## SAFETY NOTE

Nr: 01-2026  
Date: 10/04/26  
Status:

ALFAcross *80	EP 323.2021
ALFAcross *100	EP 218.2018
ALFAcross *115	EP 150.2016
ALFAcross *120	EP 321.2021
ALFAcross *140	EP 242.2018
ALFAcross *220	EP.263.2019

**all rescues repacked into the original ALFAcross container**

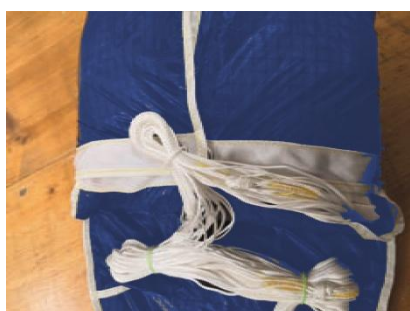
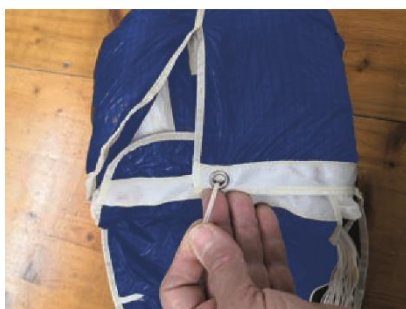
During packing courses, two cases were reported in which deployment of ALFAcross reserve systems was hindered because the container fabric became caught. No similar incidents have been reported during flights. The issue has been linked to the previous container-closing method described in the manual. This affects ALFAcross reserve systems that were repacked into the original container following the former packing instructions in the manual.

- Pilots whose ALFAcross reserve was packed according to the previous instructions in the manual should check their equipment.
- If necessary, the rescue should be repacked according to the new instructions, which can be downloaded from this link:  
[www.gleitschirm-retter.at/downloads/ENG\\_AlfaCross.pdf](http://www.gleitschirm-retter.at/downloads/ENG_AlfaCross.pdf)
- It is mandatory to follow the updated packing instructions.

To close the container, first pull the rubber through the loop on the front flap, and then through the two side flaps. Fix the rubber by pulling a loop of all the lines through it.

**ATTENTION:** The loop must face the outer edge of the container, not the side edge of the flap.
